**Gemeente
Amsterdam**

Eindverslag inspraakprocedure

Besluit tot het aanwijzen, opheffen en wijzigen van afval
inzamellocaties in Buitenveldert-Zuidoost (KR03)

Foto 3: Situatieschets van het voorstel om de containers naar de overkant van de weg te plaatsen. De voorgestelde locatie wordt hier aangegeven met een geel kruis.

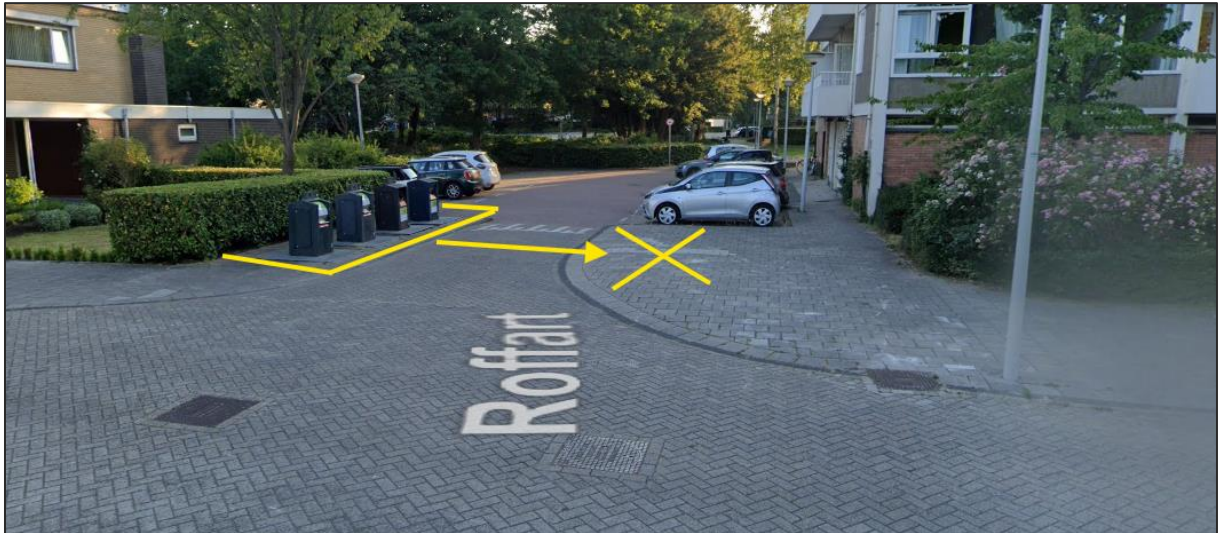
1. Alle afvalcontainers aan de overkant te plaatsen op de grotere bredere stoep bij de nieuwe GFE/T container 1083 CG-1. Het voordeel is dat alle 5 afvalcontainers op één locatie komen te staan.
2. Als de stoep niet breed genoeg is voor alle afvalcontainers, dan is het mogelijk de twee parkeerplaatsen ernaast te versmallen.

Afvalcontainers verplaatsen naar de andere kant van de weg en parkeerplekken versmallen (punt 1 en 2)

Het voorstel om de afvalcontainers te verplaatsen naar de overkant van de weg is technisch niet haalbaar vanwege de vele kabels en leidingen in de ondergrond. Daarnaast zien wij geen verbetering ten opzichte van de huidige locatie. Op de huidige locatie dient de stoep om afval in de containers te brengen.

De vier ondergrondse afvalcontainers blijven gehandhaafd op de bestaande locatie waarbij de oude containers worden vervangen voor nieuwe.

De verzamelcontainer voor GFE/T wordt wel aan de overkant geplaatst. Omdat de verzamelcontainer voor GFE/T bovengronds wordt geplaatst is er geen hinder van de kabels en leidingen in de grond.
